**Modulo per la presentazione delle osservazioni per i piani/programmi/progetti sottoposti a procedimenti di valutazione ambientale di competenza statale**

ID: Codice procedura (ID\_VIP/ID\_MATTM):10844

Impianto per la produzione di energia elettrica da fonte eolica, costituito da 6 aerogeneratori della potenza complessiva di 37,2 MW, un sistema di accumulo da 25 MW e relative opere connesse in località "Rempillo" nel comune di Pitigliano (GR).

Immagine n. 5 Intervisibilità degli impianti eolici della provincia di Viterbo anche in quella di Grosseto, in particolare nel pitiglianese.

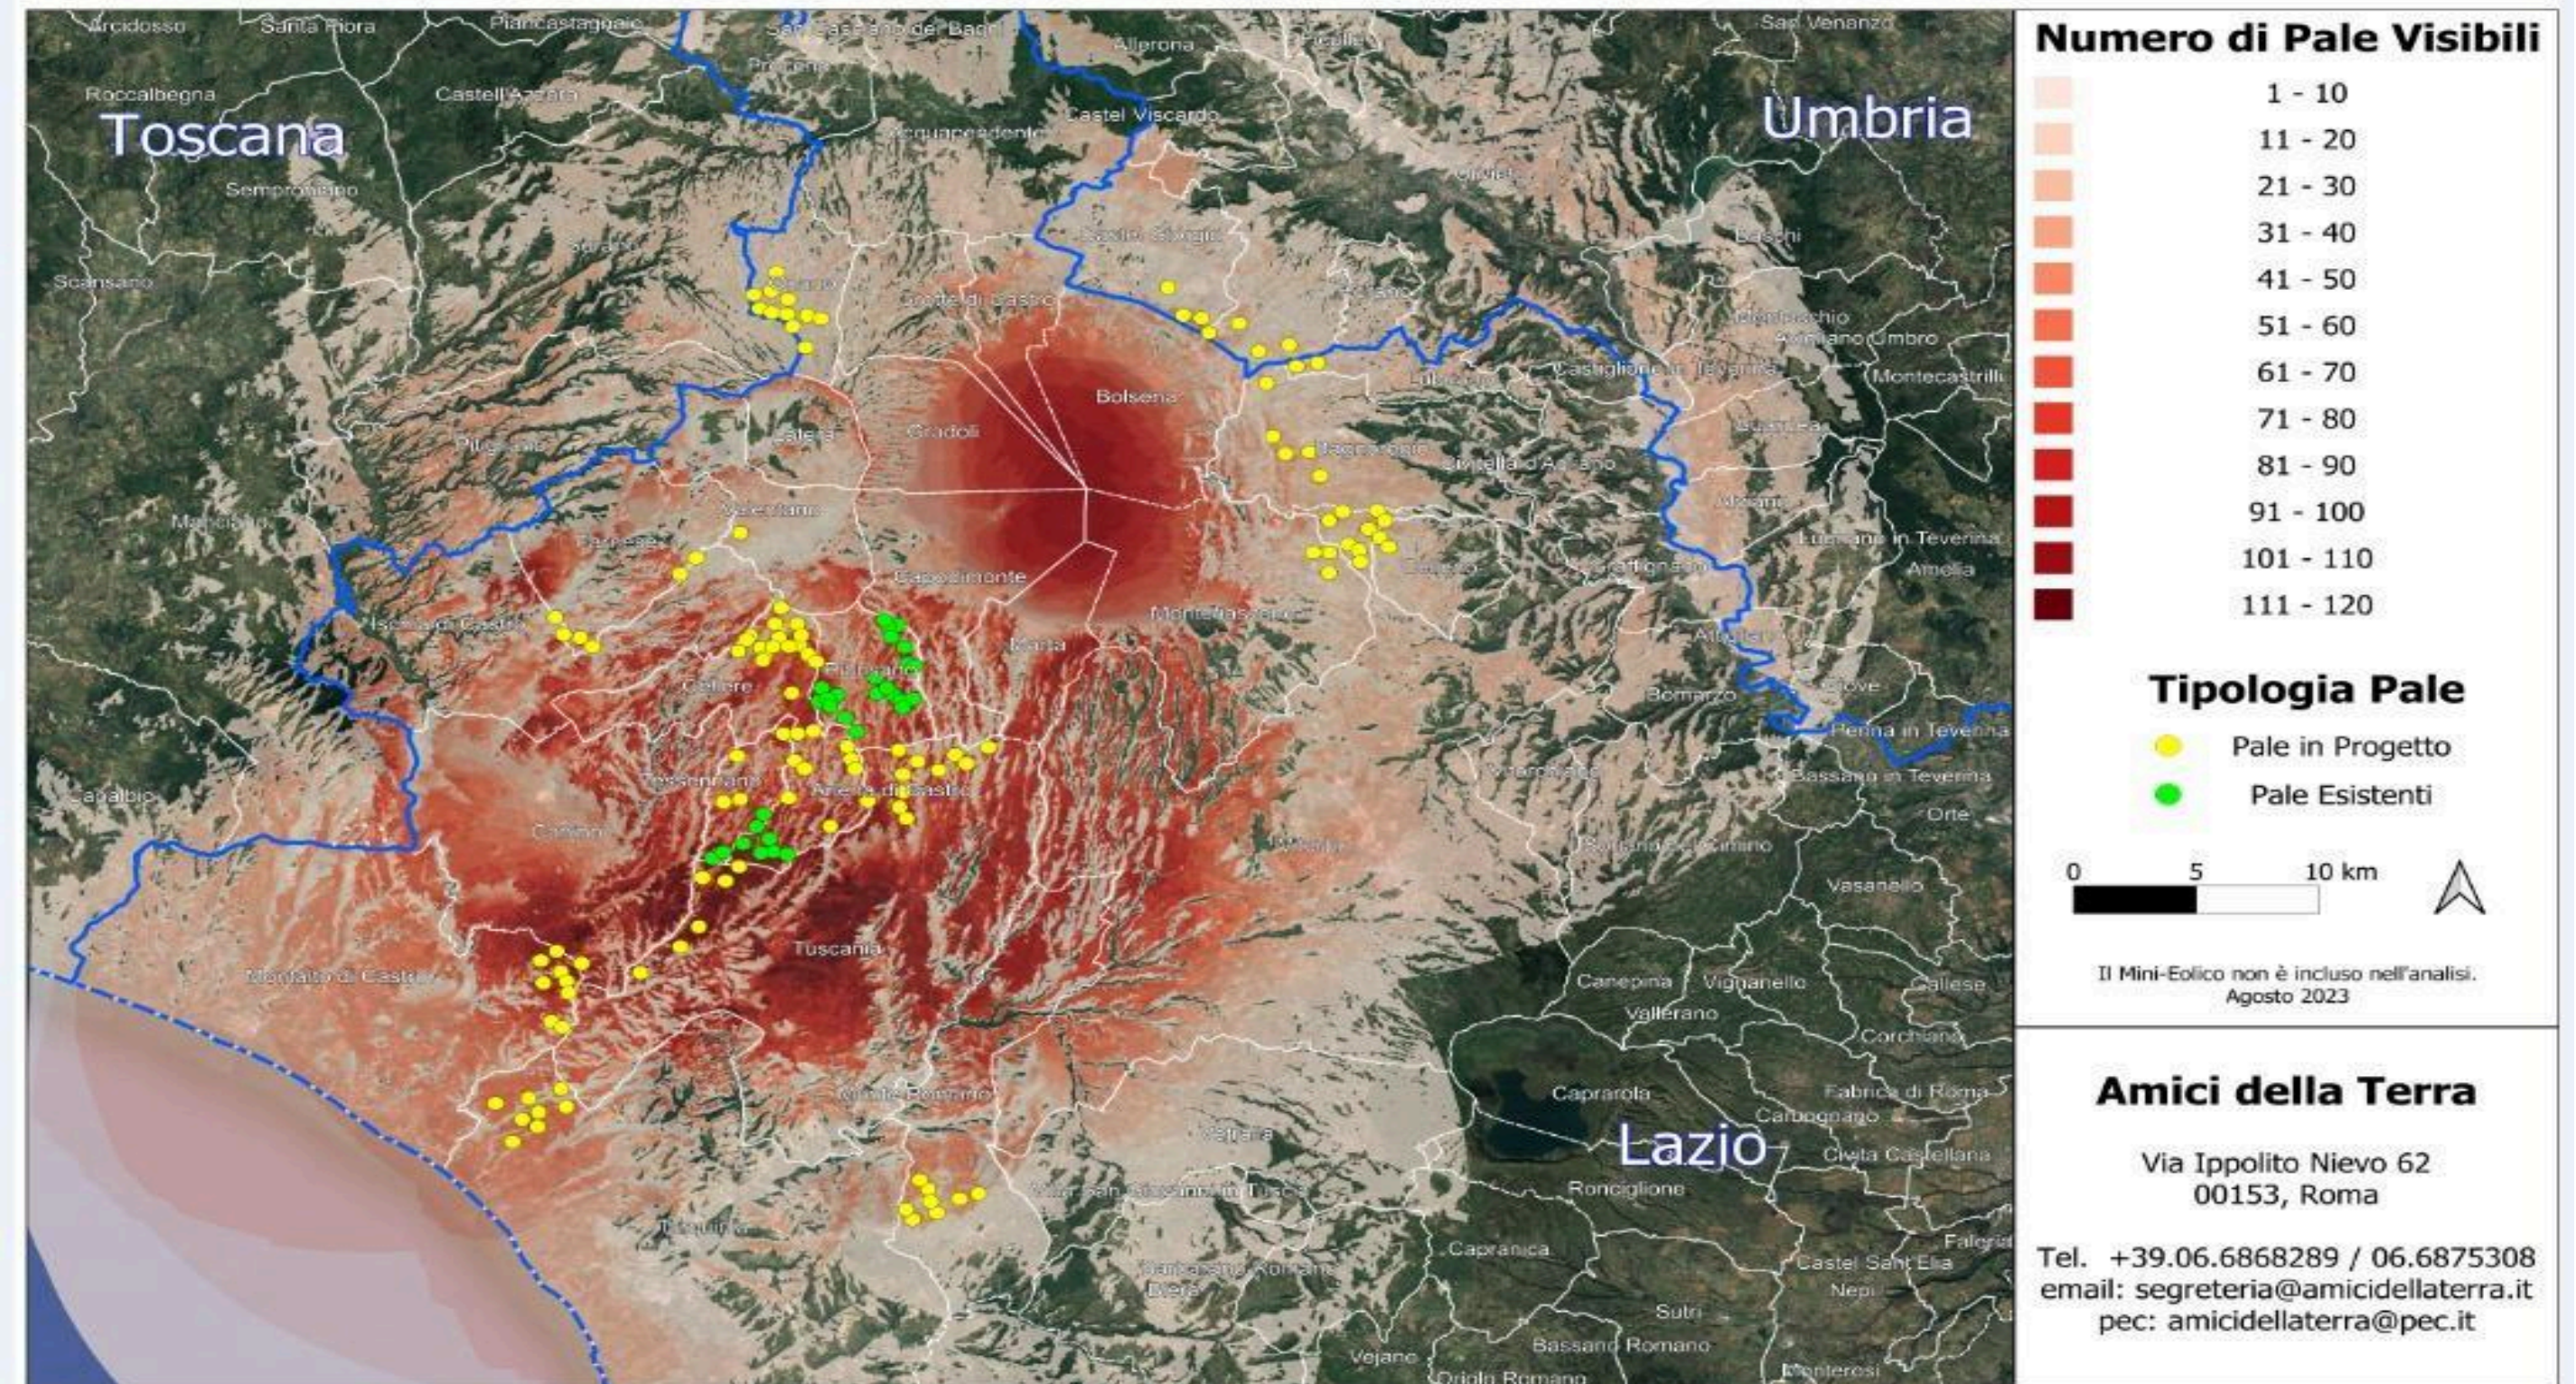
nn. 1 e 2 e crea anche degli impatti negativi anche sui beni naturalistici come verrà dettagliato nell'Osservazione n. 4. Inoltre andrebbe a sommarsi al già enorme cumulo di impianti eolici e fotovoltaici e geotermici che già creano una elevata criticità ambientale nella provincia di Viterbo e interferiscono anche con il territorio toscano come si può vedere dalle immagini nn. 4 e 5 dell'Allegato n. 1.
